## **Inspraakreactie Centrumplan Ouderkerk aan de Amstel Commissie Ruimte en Gebiedsontwikkeling, 19 juni 2021**

### ***Roy Berents***

*Schetsvoorstel van meer glooiende, mooiere curve in doorgaande Korendrager-Kerstraat, en bomencluster centraal op dorpsweide meer naar rand verplaatsen i.v.m. ruimte evenementen*

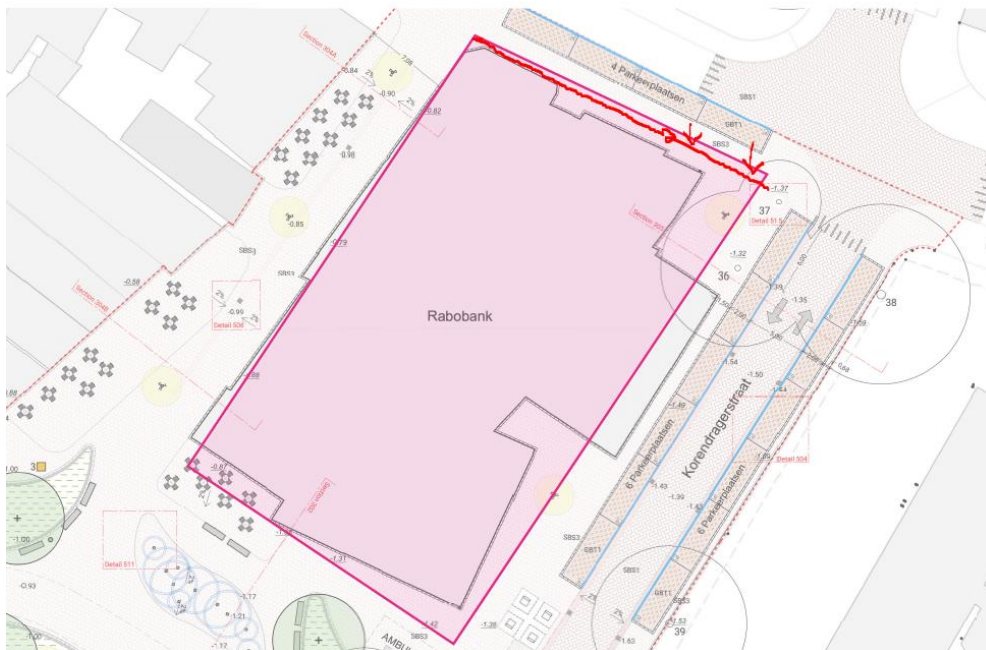
Ik ben inmiddels gematigd enthousiast over het Definitief Ontwerp voor het Kampje en omgeving, al vind ik de slinger in de nieuwe doorgaande Korendragerstraat -ruimtelijk gezien- nog steeds te overdreven en raar. Deze mag van mij echt meer glooiend zijn, dus geen S-bocht, en nog iets meer richting de begraafplaats worden geschoven. Dat is ruimtelijk rustiger en sluit ook veel beter aan bij de prachtige historische flauwe bocht in de Kerkstraat zoals die op de historische foto in het begin van het DO-boekje te zien is. Ik hoop dat dit geen gepasseerd station is, en dat dit nog wel als een belangrijk verbeterpunt als aanscherping van het DO en/of de uitwerking naar bestek en realisatie wordt meegenomen. Zie ook bijgevoegde schets.

NB: ik ga er vanuit dat er in het ontwerp voldoende ruimte voor Ouderkerkse evenementen als de kermis, Ouderkerk Culinair en Oktoberfeest (ja toch!); in dat kader vraag ik me wel af of het groepje bomen in het midden van het grasveld/dorpsweide (ten zuiden van nieuw P-terrein) niet beter naar de rand kunnen worden geplaatst? Zie ook bijgevoegde schets.
